ORDINARIO ALCALDICIO N° 0027 / 2021

MAT: EMITE PRONUNCIAMIENTO RELATIVO AL ESTUDIO DE IMPACTO AMBIENTAL DEL PROYECTO "CONCESIÓN VIAL MEJORAMIENTO RUTA G-21".

LO BARNECHEA, 15-01-2021

Figura: Viviendas en el entorno de la actividad de demolición de pavimentos

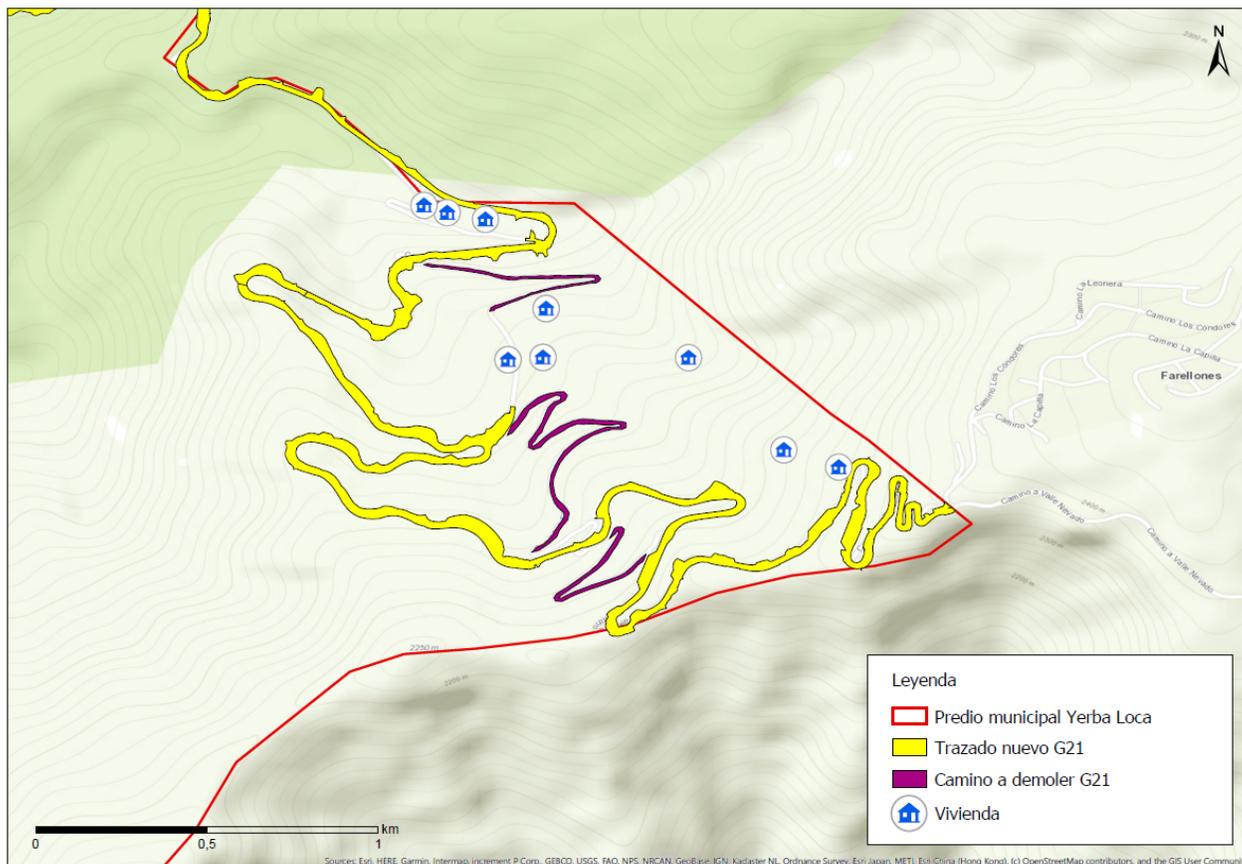
- 1.28 Se solicita **aclarar y/o complementar**, respecto de la actividad de remoción de pavimentos, **cuántas serán las viviendas que verían eliminados o modificados sus accesos a la Ruta G-21 y que acciones o consideraciones contempla el Titular para garantizar que no quedarán aislados o desconectados durante el tiempo que dure la intervención**. Lo anterior, considerando el Área de Influencia (AI) presentada por el Titular, que podría no incluir algunas viviendas en el entorno del

Proyecto. A modo de ejemplo se presenta la siguiente figura, con las viviendas identificadas en el área de remoción de pavimentos que podrían verse afectados:

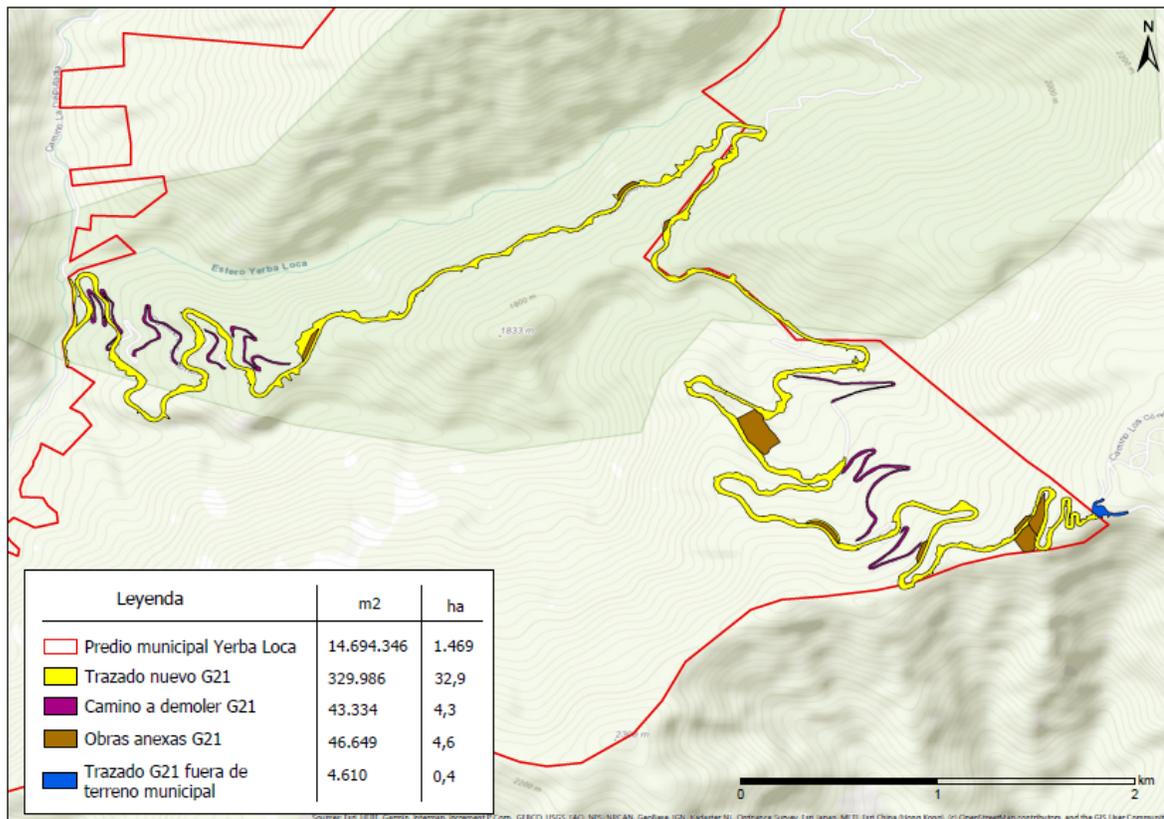
Al respecto, **se hace notar que el Plan Regulador Comunal de Lo Barnechea para el Sector Cordillera (PRC-CC) proyecta una vialidad jerárquica troncal (By-Pass) que bordea la localidad de Farellones por la parte sur**, con origen a 1 km al oriente de la Ruta G-21 e inicio de la Ruta G-251, para permitir el acceso al sistema de centros de montaña, reduciendo el impacto vial generado por visitantes temporales.

Por otro lado, en relación con la intersección entre la Ruta G-21 y Av. Las Condes, se informa que este municipio ha analizado desde hace años el proyecto de semaforización, como medida para enfrentar la congestión que se produce en dicho sector, sin concretarse por restricciones presupuestarias, lo que demuestra que éste es un punto crítico de la ruta, que debiera ser considerado, más aún en caso de un eventual aumento de la congestión.

En concreto, se solicita al Titular analizar ambas opciones indicadas en el párrafo anterior u otras que signifiquen una optimización del proyecto o bien, como un compromiso o medida ambiental, tendientes a controlar el potencial impacto vial según los resultados del nuevo análisis del impacto vial solicitado en este pronunciamiento.

Figura: Proyecto Concesión Ruta G-21 y Zonificación PRC Sector Centro Cordillera

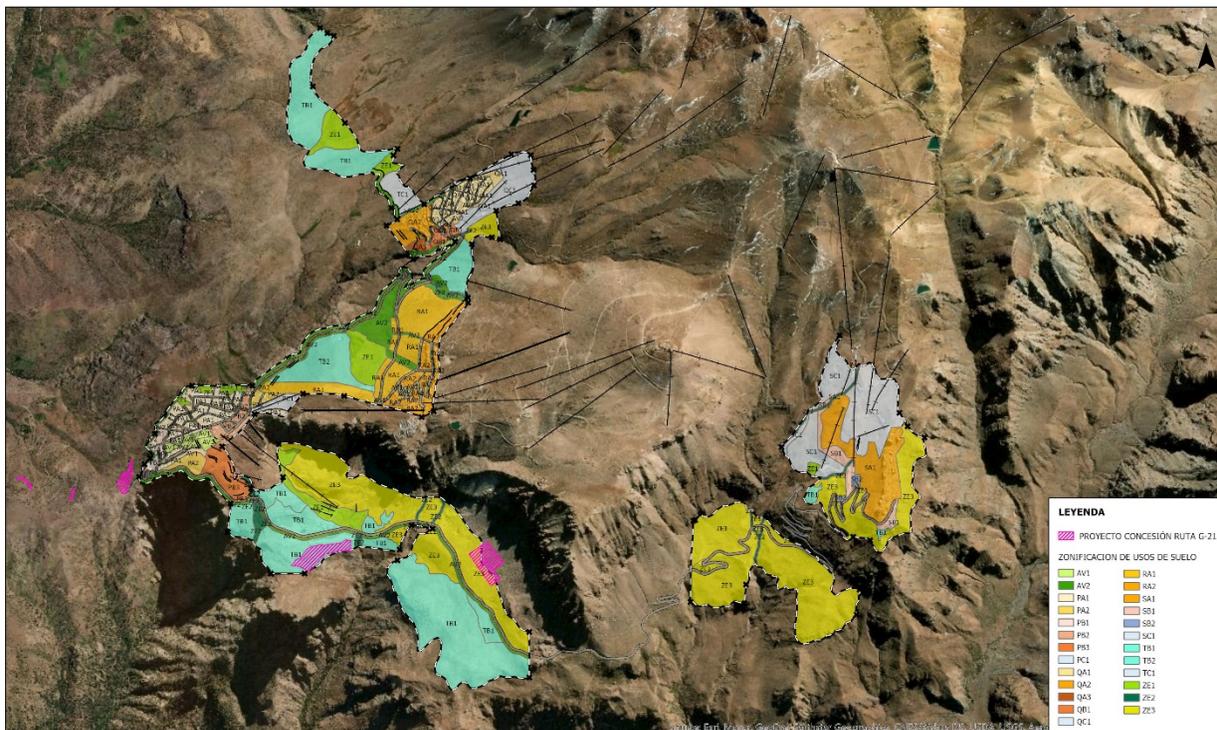
- Respecto de lo anterior, se aclara que las siguientes obras del Proyecto, son incompatibles con la planificación territorial al no cumplir con la normativa exigida por el Plan Regulador Comunal Sector Centro Cordillera, tal como se muestra en la siguiente tabla e imágenes.

De esta forma, tal como resume la tabla anterior, las obras “Botadero 3”, “Planta de áridos y empréstito 2” e “Instalación de faena 2”, son incompatibles con el Plan Regulador Comunal vigente, al no ajustarse a los usos permitidos por la zonificación correspondiente al territorio en el cual se emplazan.

Además, cabe señalar que, tal como indica la memoria de la Modificación N°9 al PRC, las Zonas Especiales responden a la necesidad de resguardar áreas de alto valor natural para el Ecosistema Cordillerano, lo anterior en relación a la Zona ZE3 “Zona Ecosistema de Montaña”, corresponde a la zona de Equipamiento Complementario Centro Deportivo Nieve, definido en el PRMS.

Por lo fundamentado anteriormente, **se solicita modificar el emplazamiento de las obras “Botadero 3”, “Planta de áridos y empréstito 2” e “Instalación de faena 2”, fuera del área urbana normada por el PRC Sector Centro Cordillera, y fuera del área protegida, Santuario de la Naturaleza “Yerba Loca”.**

Figura: Proyecto Concesión Ruta G-21 y Zonificación PRC Sector Centro Cordillera

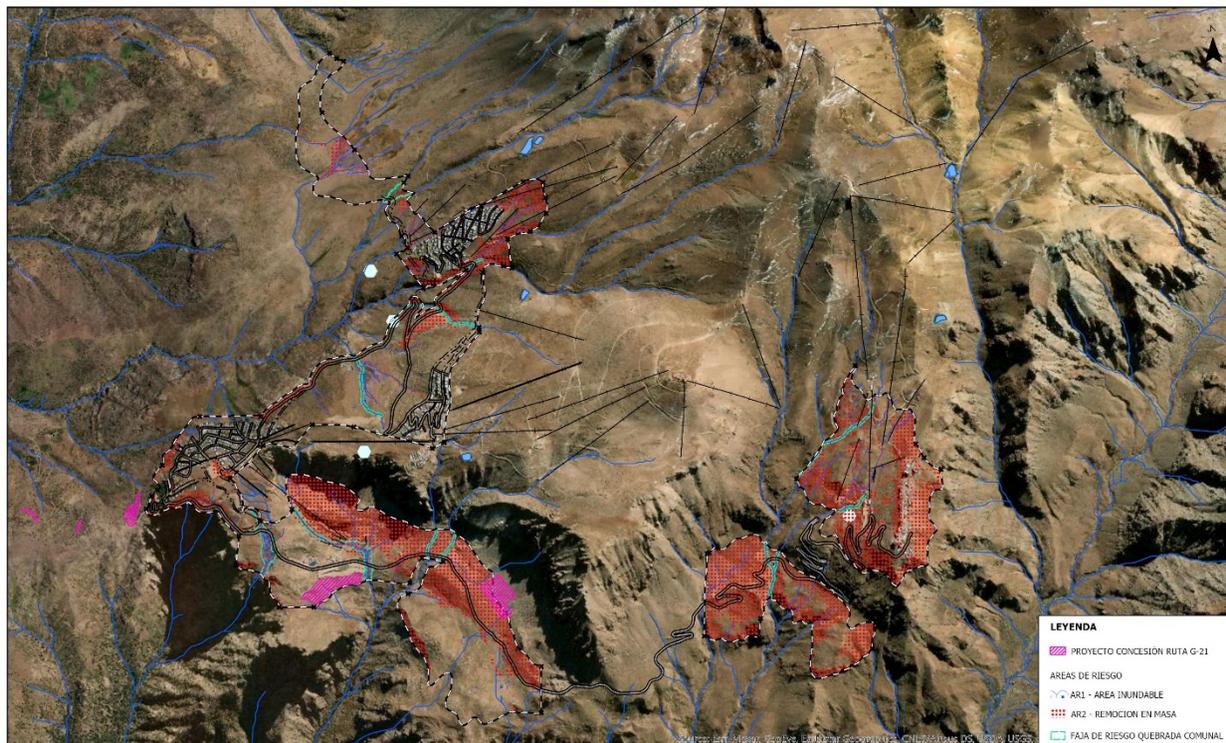
Además de la incompatibilidad de uso de suelo expuesta en la tabla anterior, cabe señalar que tanto la obra “Planta de áridos y empréstito 2” como la “Instalación de faena 2” según el plano Plano PRC LB-03/CC Zonificación y Restricción, Láminas N° 2 y N°6 se ubican en área de riesgo AR2: “Área de Riesgo, áreas propensas a avalanchas, rodados, aluviones o erosiones acentuadas”, la cual corresponden a las áreas de riesgo asociadas a la ocurrencia de las remociones en masa de avalanchas de nieve, caída de bloques, flujo de barro y detritos, deslizamientos y retroceso de laderas. Las mencionadas obras son incompatibles con el riesgo existente, por cuanto podrían causar un efecto negativo, aumentando la susceptibilidad del territorio. Esto se puede observar en la siguiente Figura.

Figura: Plan Metropolitano de Santiago de 1994.

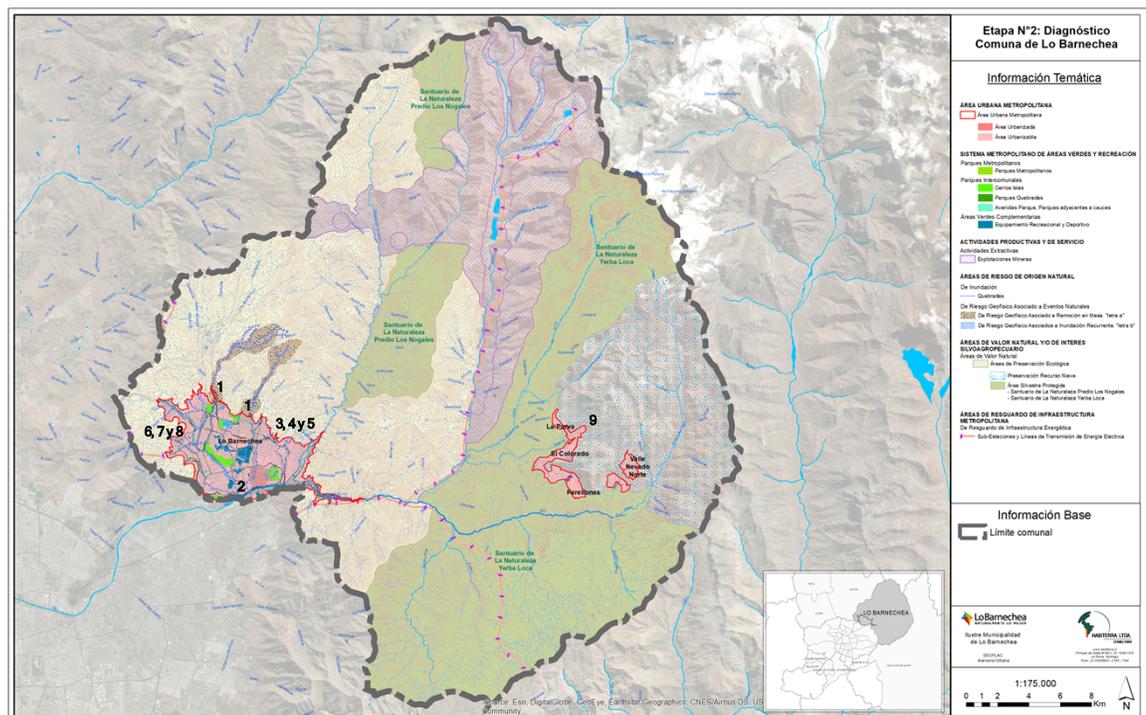
Por lo indicado, y dado que el proyecto se emplaza en Área de Preservación Ecológica y en el Santuario de La Naturaleza Yerba Loca, se deberá ajustar a las condiciones establecidas en el Art. 8.3.1.1. Áreas de Preservación Ecológica del PRMS. Se solicita que este aspecto se incorpore debidamente en los diversos capítulos del EIA y en el análisis que corresponde a un estudio de impacto ambiental, indicando las implicancias del proyecto y acciones en específico para el resguardo del medio ambiente, subsanando los errores u omisiones al respecto, tomando en consideración Circular Ordinario N°01474 DDU 452 de fecha 15.12.2020 en lo referente al resguardo de áreas protegidas definidas en el instrumento de planificación metropolitana.

- El EIA no incluye el análisis del PRMS vigente, solamente analiza la información de la EAE de la modificación MPRMS 104. Por lo tanto, se solicita incorporar análisis referente al PRMS vigente.
